Service Information

Service Information

Colorgeräte mit den Chassis Digi Basic 3 - CUC 1930, 1931, 1832 z.B. Sydney SE 7230 Dolby, Xentia 72 M 72-400 Dolby, Arganto 82 MW 82-510/8 DPL

Akku BPL 8-12

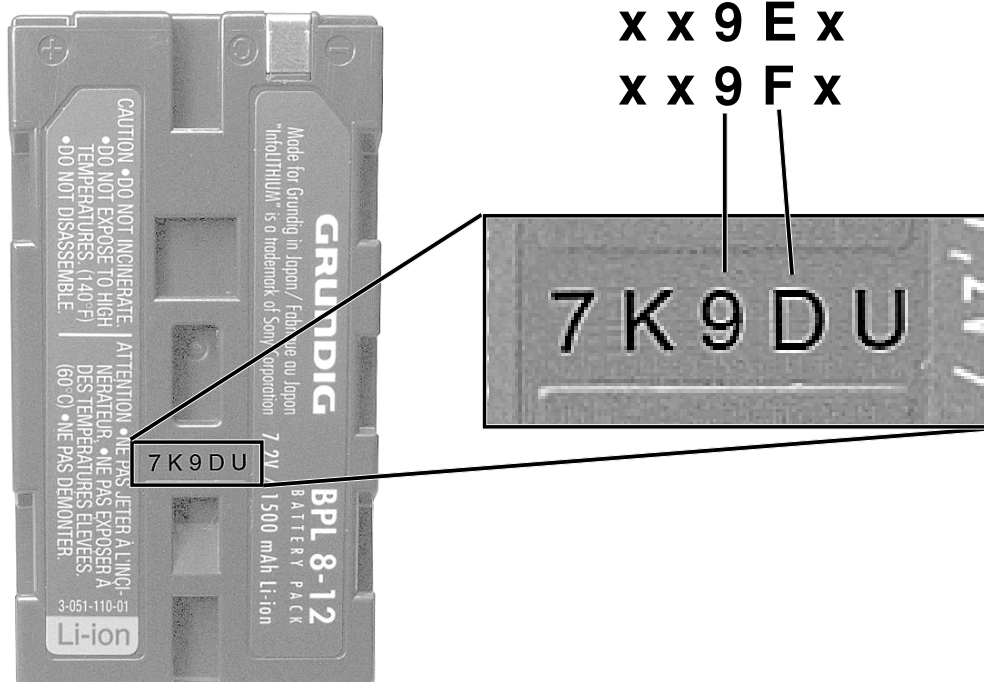
Wichtige Info für alle Verwender des GRUNDIG InfoLithium Akkus BPL 8-12

Zwischen März 1999 und März 2000 wurden GRUNDIG Akkus des Typs InfoLithium BPL 8-12 ausgeliefert, die möglicherweise fehlerhaft sein können. Diese Akkus erhitzen sich beim Aufladen eventuell so stark, dass sich das Akku-gehäuse verformt oder schmilzt. Bitte vermeiden Sie den direkten Hautkontakt mit den überhitzten Stellen, um sich so vor eventuellen Verbrennungen zu schützen.

Alle BPL 8-12 mit Produktionscode „x x 9 D x“, „x x 9 E x“ und „x x 9 F x“ werden über unseren zentralen Defektwareneingang kostenlos getauscht. Bitte veranlassen Sie die Zustellung der Warensendung unfrei an:
